MODULO PER LA PRESENTAZIONE DI OSSERVAZIONI A PIANI/PROGRAMMI/PROGETTI  
SOTTOPOSTI A PROCEDIMENTI DI VALUTAZIONE AMBIENTALE DI COMPETENZA REGIONALE

Procedimento di autorizzazione unica di Valutazione di Impatto ambientale (VIA) ai sensi del Capo III della L.R. 4/2018 relativo al progetto denominato "2020MOAG0023 - realizzazione di tre coppie di pozzi nell'ambito della riorganizzazione del campo acquifero di Bosco di Fontana" nel Comune di Rubiera (RE) con contestuale variante sostanziale all'istanza di concessione di derivazione, che comprende anche la variante agli strumenti urbanistici e di settore del Comune di Rubiera e la procedura espropriativa, presentato da ATERSIR e Aimore s.p.a., pubblicato sul BURERT n. 12 del 17/1/2024.

PROCEDIMENTO DI AUTORIZZAZIONE UNICA DI VALUTAZIONE DI IMPATTO AMBIENTALE (VIA) AI SENSI DEL CAPO III DELLA L.R. 4/2018 RELATIVO AL PROGETTO DENOMINATO “2020MOAG0023 - REALIZZAZIONE DI TRE COPPIE DI POZZI NELL’AMBITO DELLA RIORGANIZZAZIONE DEL CAMPO ACQUIFERO DI BOSCO DI FONTANA” NEL COMUNE DI RUBIERA (RE) CON CONTESTUALE VARIANTE SOSTANZIALE ALL’ISTANZA DI CONCESSIONE DI DERIVAZIONE, CHE COMPRENDE ANCHE LA VARIANTE AGLI STRUMENTI URBANISTICI E DI SET

Fig. 1 – Estratto Allegato 13

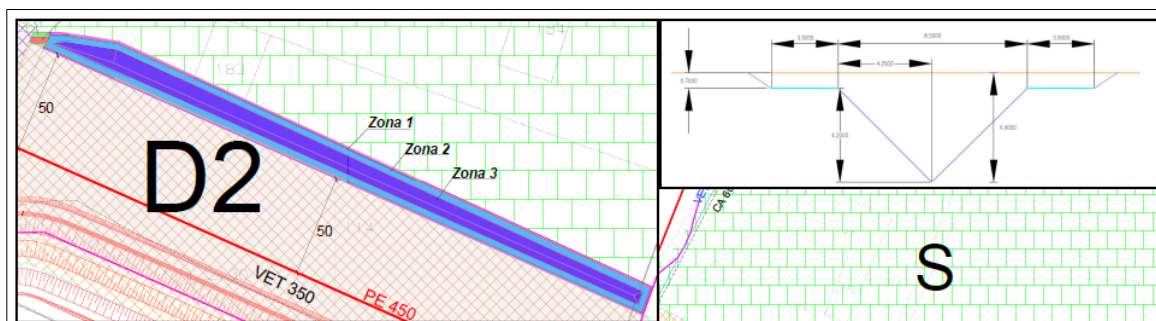
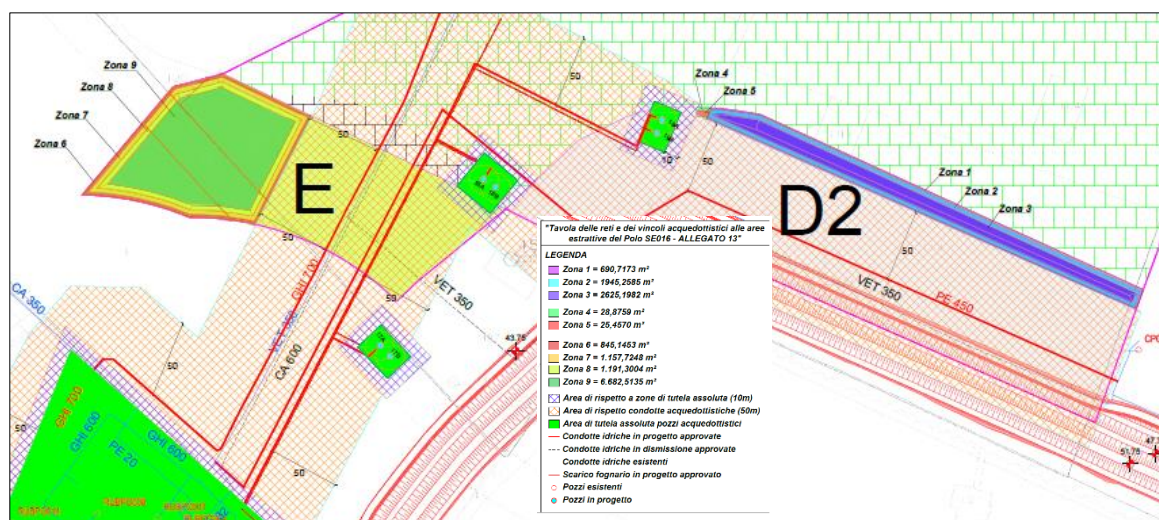
1) come riportato a pag. 20-21 del Fascicolo 2 “Studio geologico minerario” contenuto all’interno della *Relazione Variante al PAE del Comune di Rubiera*, **il perimetro delle aree escavabili è stato determinato** prendendo a riferimento i limiti di polo e di zona e la distanza di rispetto pari a 50 metri da acquedotti esistenti e di progetto e dall’arginatura approvata in ampliamento di quella esistente, **senza la considerazione della concessione di possibili deroghe – ammesse invece dalla disciplina vigente – alle distanze di rispetto degli scavi**. Le aree residue escavabili sono individuate nell’allegato 13 “Tavola delle reti e dei vincoli acquedottistici alle aree estrattive del Polo SE016”, che viene riportato in fig. 1.

2) nella parte escavabile, la proposta di scavo del residuo nella zona D2 risulta poi operativamente irrealizzabile: **al di fuori di qualsiasi logica aderente alla buona tecnica ed alle corrette modalità di escavazione, si prevede uno scavo triangolare (!)** della larghezza di circa 8 metri e profondità di 4.9 m dal piano di campagna.

Con riferimento in particolare al punto 1), riguardante l'espressa impossibilità di concedere deroghe alle distanze di rispetto, si rileva che: **la scelta di inderogabilità delle fasce di rispetto previste nella proposta di Variante PAE, oltre a non essere adeguatamente motivata, in contrasto con quanto disposto dalla normativa vigente, risulta altresì contraria a quelle che sono le indicazioni derivanti dalla pianificazione sovraordinata di PIAE, che richiede che siano individuati i volumi escavabili nel Polo considerando il massimo sfruttamento del giacimento, ivi comprese, dunque, anche le deroghe alle distanze necessarie.**

Si osserva ulteriormente, sempre con riferimento all'osservazione di cui al punto 1), ovvero alla corretta definizione del perimetro escavabile, che nell'allegato 13, indicato nella proposta e sopra

riportato in Fig. 1, sono individuate in colore verde le zone di tutela assoluta coincidenti con le aree oggetto di esproprio, oltre ad una fascia perimetrale di larghezza pari a 10 metri definita come "Aree di rispetto a zone di tutela assoluta", che nell'allegato 14 viene definita come "E1 – Area derogabile 10m da confine". Per quanto concerne tale ultima area di rispetto perimetrale di larghezza pari a 10 metri, occorre chiarire la natura di tale vincolo che parrebbe essere definito derogabile e che non trova riscontro nell'art. 18 "distanze di rispetto" delle NTA del PAE vigente. Se siffatto vincolo viene considerato di fatto come un confine di proprietà, la distanza di rispetto si ipotizza che dovrà essere definita secondo quanto previsto dall'art. 891 del codice civile, ma occorrono necessariamente chiarimenti sul punto.

Fig. 2 – Estratto Allegato 14

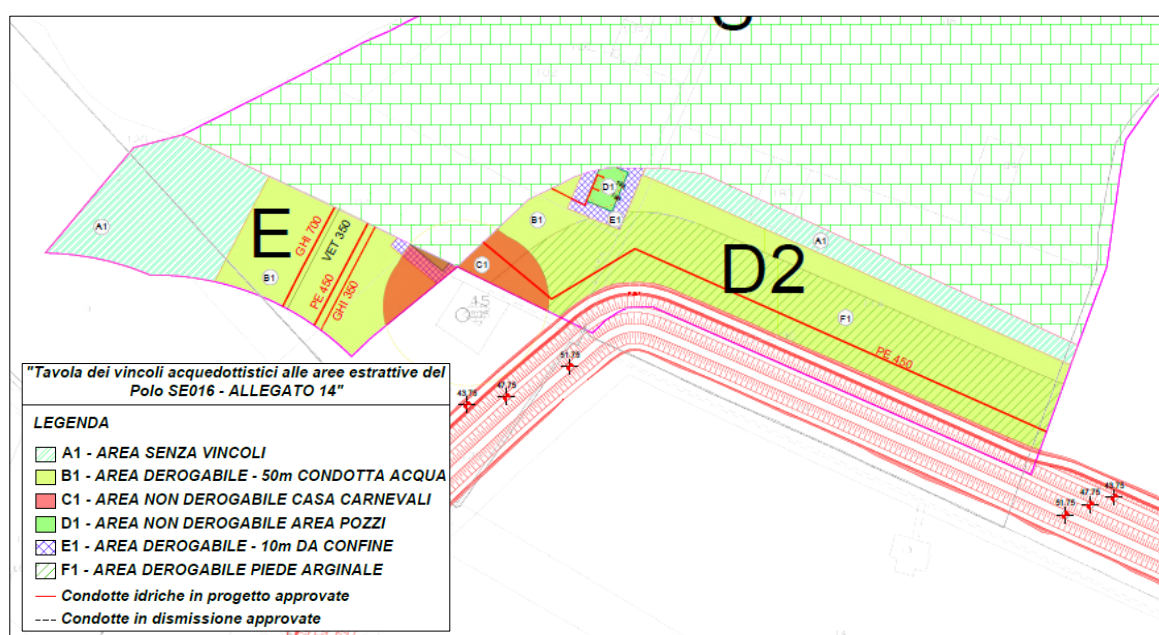
La mancata coerenza e congruità della proposta variante risulterebbe altresì confermata dal fatto che, se da un lato le distanze di rispetto non sono considerate derogabili, si riporta comunque nella proposta un (forse "vecchio") allegato 14 (vedi di seguito in fig. 2, Estratto da Fasc. 2, *Studio geologico minerario*), in cui i vincoli di rispetto sono rappresentati unitamente alle loro condizioni di derogabilità. Siffatta contraddittorietà comporta grave incertezza circa gli effettivi contenuti dispositivi dei provvedimenti conseguenti.

*Figura 3 – Individuazione aree di scavo residue*

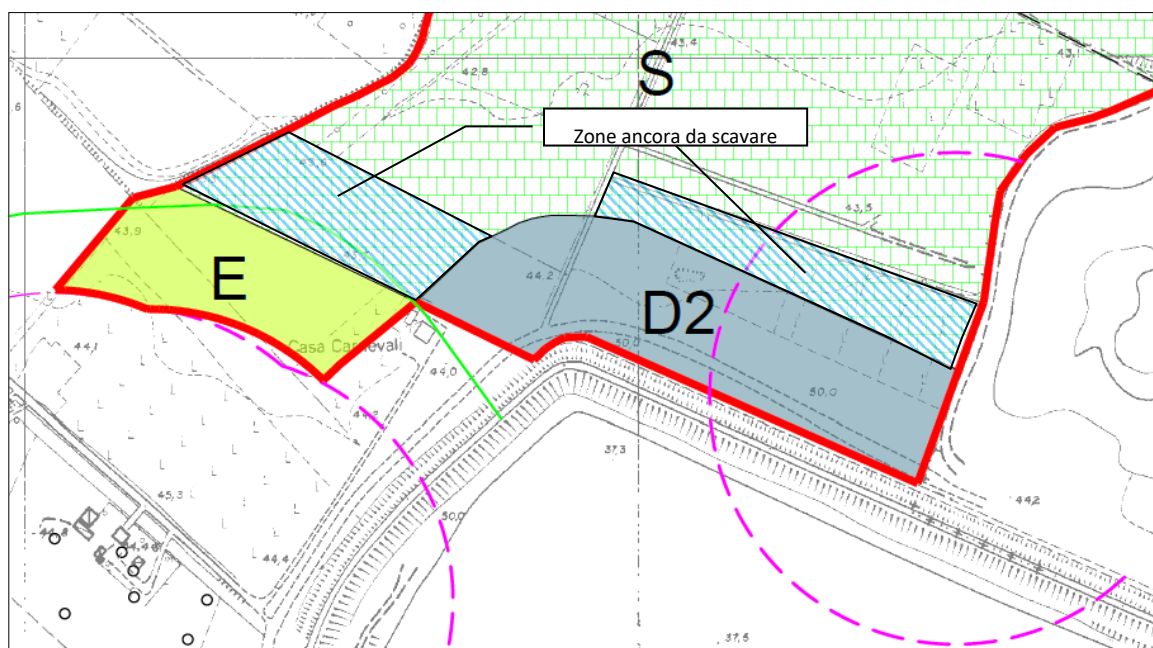
I due settori del Polo estrattivo SE016 (individuati in Fig. 3), che facevano parte del Piano particolareggiato di iniziativa pubblica denominato "Polo 16 - Campo di canottaggio -", approvato con delibera di Consiglio Comunale n. 76 del 30/10/2001, con una potenzialità estrattiva aggiuntiva pari a 248.000 m<sup>3</sup>, non sono infatti mai stati escavati.

Pertanto, al fine di sanare le suddette illegittimità ed i suddetti errori, si chiede di correggere le erronee affermazioni contenute nella relazione tecnica di variante al PAE, modificando la classificazione delle aree definite di ex-cava, che presentano ancora un residuo estrattivo, in aree escavabili, compensando così in modo legittimo la perdita di materiale inerte derivante dalla realizzazione del progetto in esame e riducendo così il danno derivante dal medesimo all'interesse pubblico ed alla scrivente proprietà.

Figura 4 – Estratto tavola 7

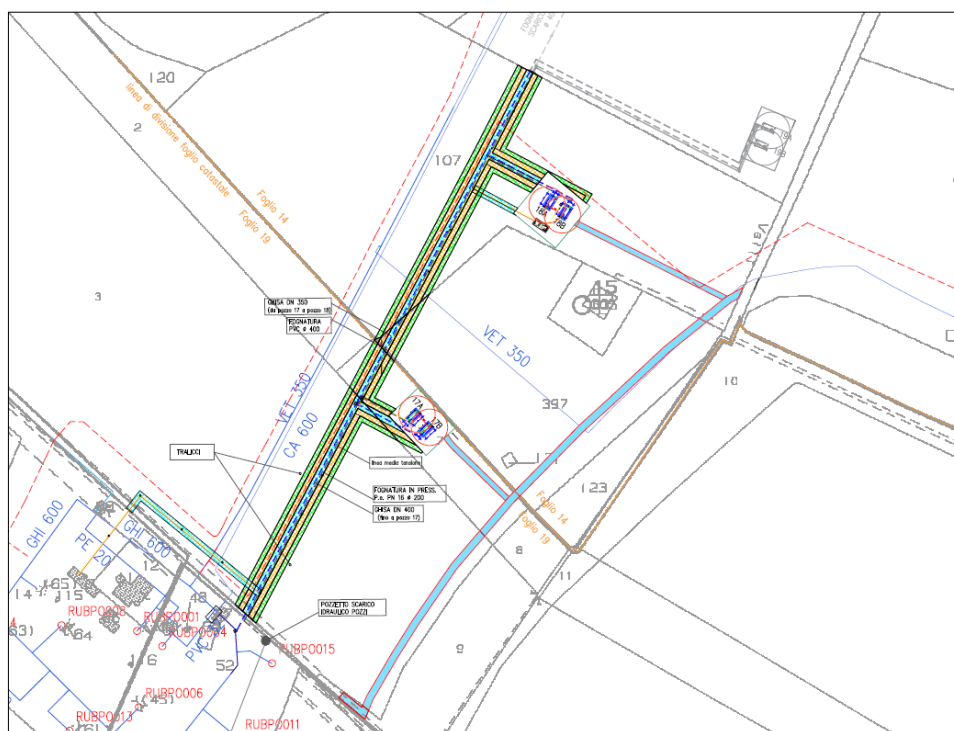
La realizzazione dei nuovi pozzi, unitamente alla dismissione di parte di quelli esistenti determina l'individuazione di nuove fasce di tutela ristretta e allargata, con quest'ultima rappresentata attraverso l'inviluppo tra la zona di tutela individuata con criterio geometrico (200 metri dai punti di captazione), la zona compresa entro l'isocrona di 360 giorni, relativa ai percorsi di flusso dell'acquifero non protetto, e la zona compresa entro l'isocrona di 180 giorni relativa agli

Figura 5 – Interferenze carrabili e progetto AIPO

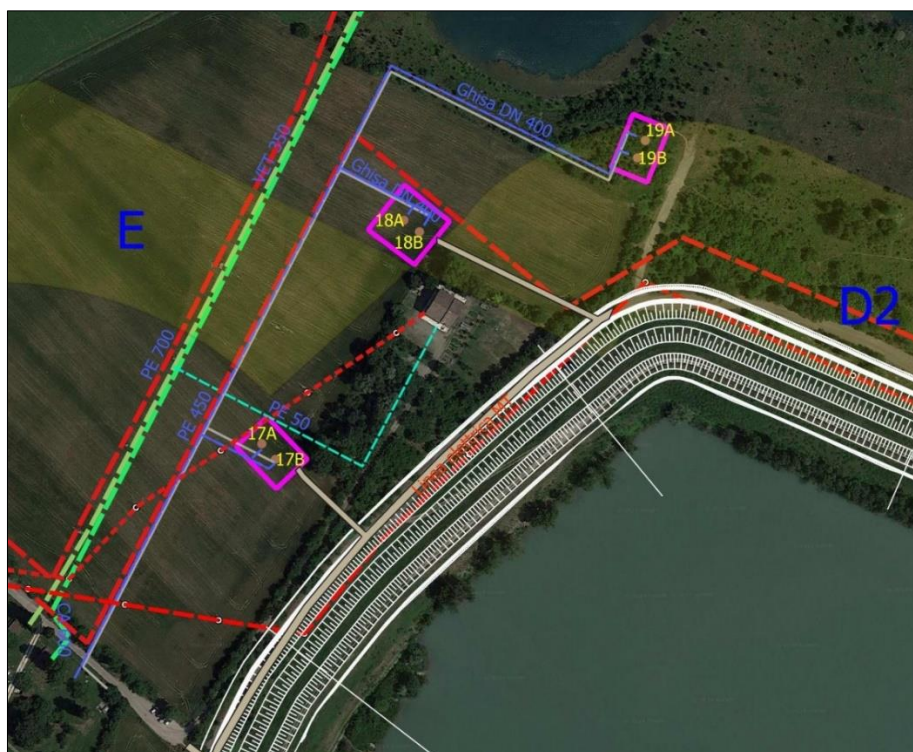
La sovrapposizione di tali previsioni con il differente, ma connesso (in quanto riguardante le medesime aree) progetto di AIPO, relativo all'adeguamento in quota ed al potenziamento strutturale dei rilevati arginali (riportato in figura 5), evidenzia come la viabilità carrabile di collegamento sia direttamente interferente, soprattutto nel tratto compreso tra Via del Rivone e quella che porta ai pozzi 18A e 18B (fig. 5).

Siffatte interferenze, non adeguatamente valutate, sono idonee a rendere il progetto in esame in contrasto con le differenti prescrizioni progettuali indicate (rilevati arginali), per incompletezza ed approssimazione nella sua formulazione progettuale.

Figura 6 - Rischio idraulico: Fasce fluviali (Variante al PAI – Fiume Secchia da Lugo alla confluenza nel PO, Tav. Sec\_003).

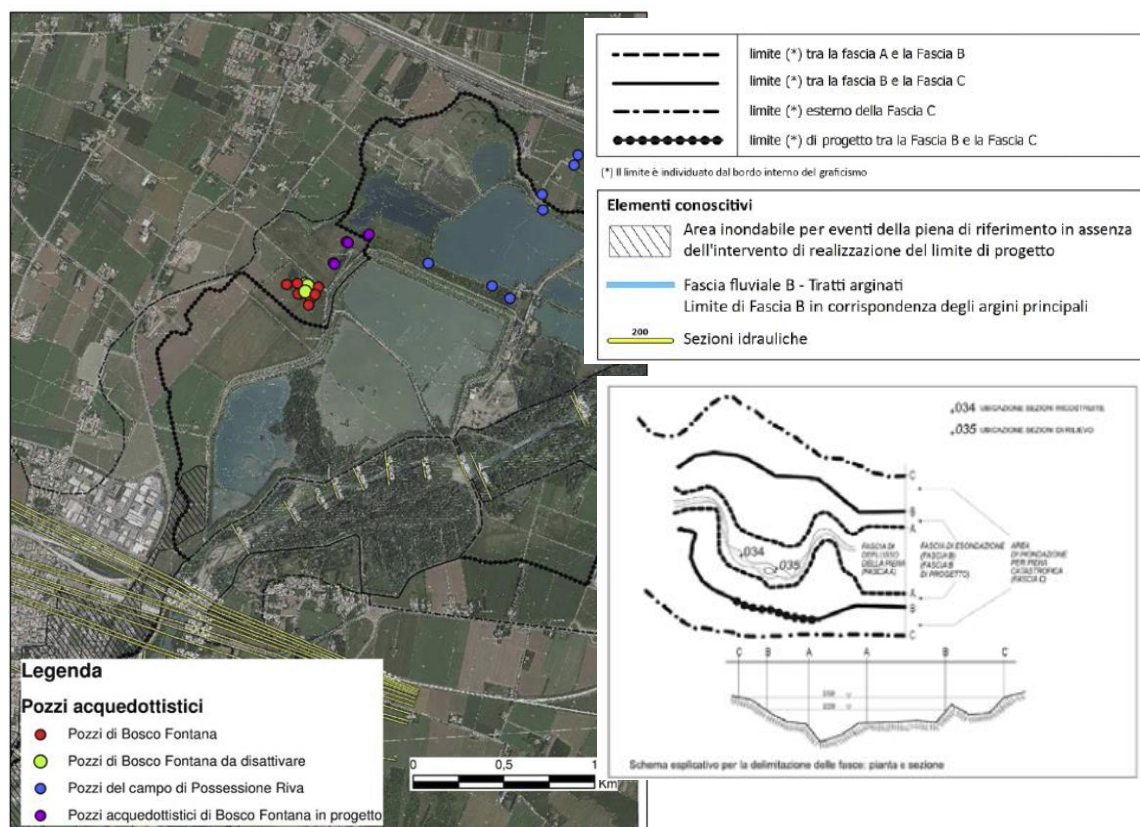
Lo studio di impatto ambientale del progetto ed, in particolare, il quadro di riferimento programmatico (file Q RIF PROGR\_30\_06\_2023.pdf, p. 27) evidenziano come la coppia di pozzi in progetto 19A e 19B sia collocata internamente al limite di progetto tra la fascia B e la fascia C previsto dalla Variante al piano stralcio per l'assetto idrogeologico del 2022, come riportato di seguito nella figura 6 estratta da tale elaborato.

Fig. 7 - Figura estratta dal SIA realizzazione Pozzi 7 e 8.

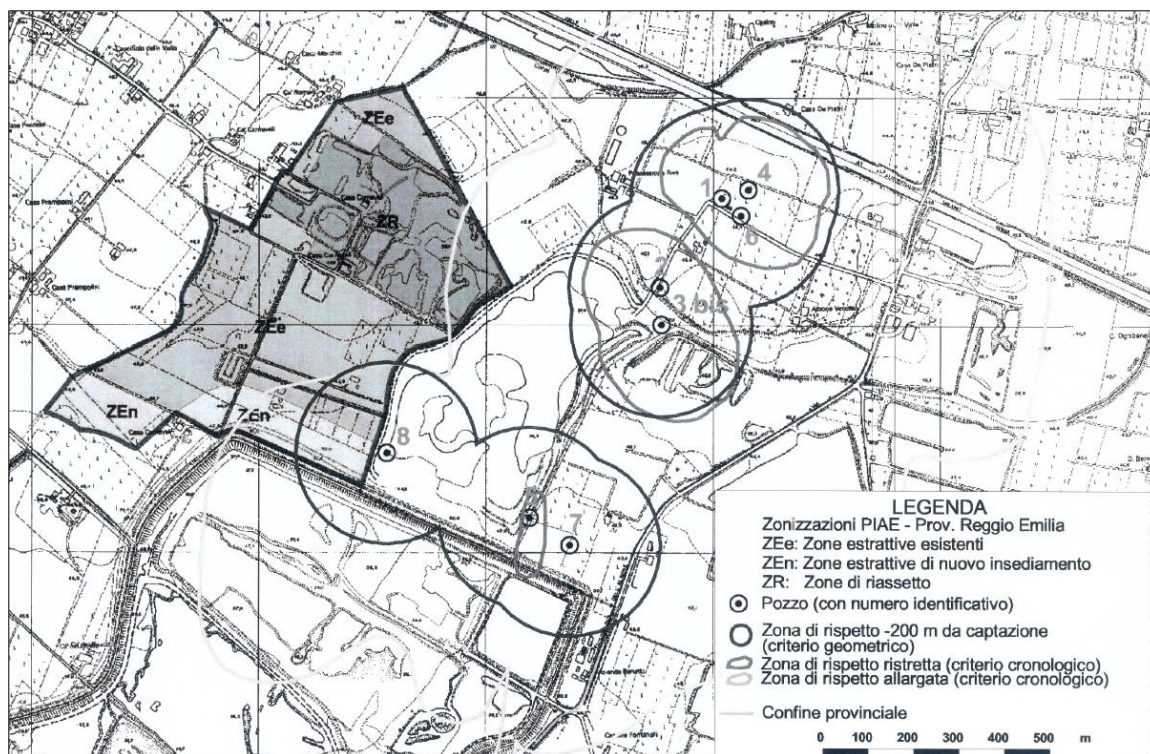
La collocazione dei pozzi citati è evidenziata nella figura seguente, ripresa dal SIA del 2014-2015 per la variante sostanziale per la realizzazione di n. 2 nuovi pozzi (nn. 7 e 8) nel limitrofo Comune di Campogalliano (MO).

Dall'analisi degli elaborati risulta evidente l'incompatibilità della collocazione dei pozzi 19A e 19B all'interno della fascia B di progetto e quindi dell'area destinata all'ampliamento della cassa andando di fatto ad aggiungersi ai pozzi 5, 7, 8 e 3bis, per i quali, come previsto dalla DGR, è necessario individuare le misure atte a ridurre la vulnerabilità attuale e le possibili soluzioni, con i relativi costi, in grado di consentirne in futuro il mantenimento della funzionalità.
